ACTA DE REUNION EXTRAORDINARIA T.1 CIUDAD CARIBE MZ15

INSPECCIÓN VISUAL POR DEMOLICIÓN DE MUROS EN APARTAMENTO DE PRIMER PISO CONJUNTO CARIBE VERDE MZ 15

CONCEPTO TECNICO PARA LA CONSTRUCCION DE MURO REFORZADO

Fotografía 4. Perforaciones en la losa de entre piso con malas prácticas constructiva. se cortó de forma indiscriminada el acero de refuerzo.

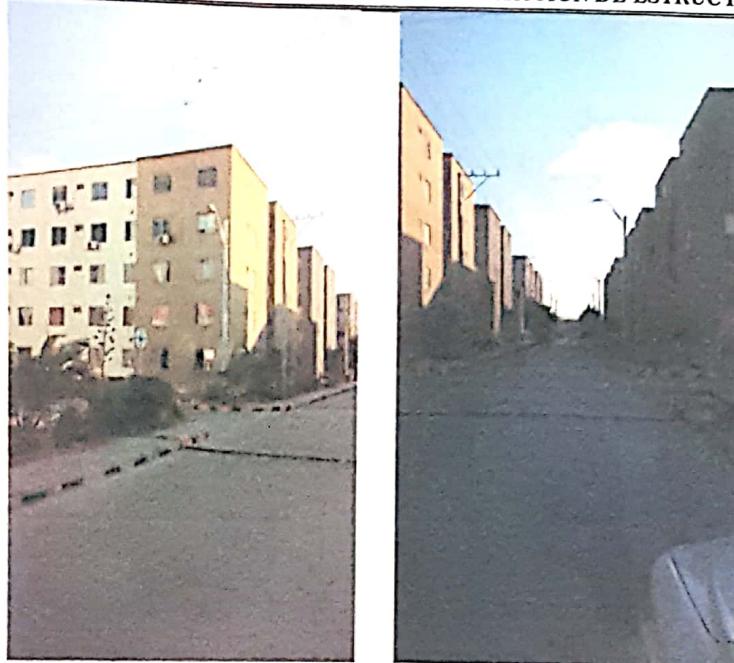
En la fotografía donde se muestran las tuberías sanitarias dentro de un baño y correspondiente a la losa de entrepiso que soporta el segundo piso podemos observar que el acero de refuerzo fue cortado de forma indiscriminada y muestra prácticas constructivas inadecuadas o indebidas que también aumentan la vulnerabilidad de la edificación (Fotografía No. 4).

Recomiendo de manera inmediata suspender todo tipo de demolición y todo tipo de intervención en los muros del apartamento en cuestión y parar las actividades hasta no tener seguridad y certeza que no se está corriendo con el riesgo de vidas humanas y que cuentan con el aval del diseñador estructural y/o el constructor.

Detalle constructivo del muro reforzado con dovelas

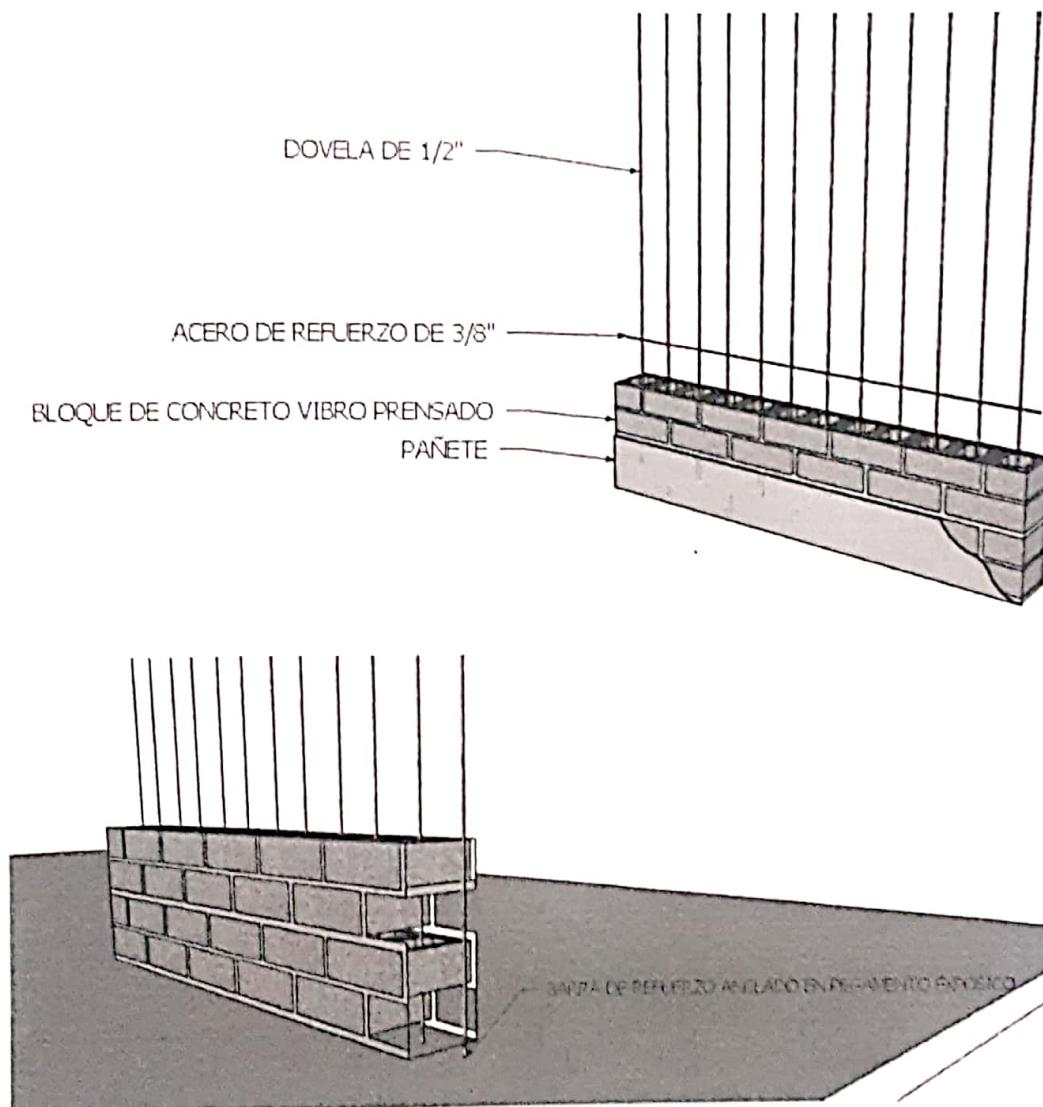
La construcción de estos muros reforzados de confinamiento para este tipo de edificaciones, convencionalmente se lleva a cabo por bloques huecos de concreto vibro

prensado, con acero de refuerzo en sus celdas, las cuales son rellenas en concreto de 3000 PSI.

- Herramientas menores – EPP (Elementos de protección personal) para realizar la actividad.
- Block de concreto vibro prensado de 4 MPA o más MPA (mega pascales), Espesor del bloque de acuerdo con la sección de muro, al momento de la compra solicitar certificado de calidad.

- Varilla de 1/2 corrugada original, para refuerzo vertical, se debe colocar una por cada block instalado, para este caso en particular, debido a que, el inmueble se halla en primer piso. El anclaje de la misma al piso del inmueble debe ser hasta una altura 1/2 de la placa base, no del piso de acabado instalado.

- Varilla de 3/8 corrugada original, para refuerzo longitudinal cada dos hiladas de levante en bloques, después de ser rellenado con concreto de 3000psi se debe colocar longitudinalmente, amarada a la varilla vertical de ½ colocada en los bloques.

- Anclaje epóxido: es el material de aporte que nos permite anclar a la estructura de concreto las varillas de acero al carbono. Este proceso se realiza mediante taladrando en el piso, el hueco donde se colocará el material epóxido e inmediatamente introducir la varilla, se debe tener en cuenta la recomendación técnica del fabricante sobre el secado de este anclaje para que dicha unión química cumpla su función.

- Mortero de pega: de relación de mezcla 1:4, esto es por cada unidad (lata o balde) de cemento, en la misma proporción se deben mezclar con cuatro unidades de arena. (lata o balde).

- Para cierre superior se debe anclar la varilla ½ al entrepiso, el block de cierre superior debe rasurarse para el paso de la varilla y su debida colocación y ser llenado con concreto y/o mortero fino
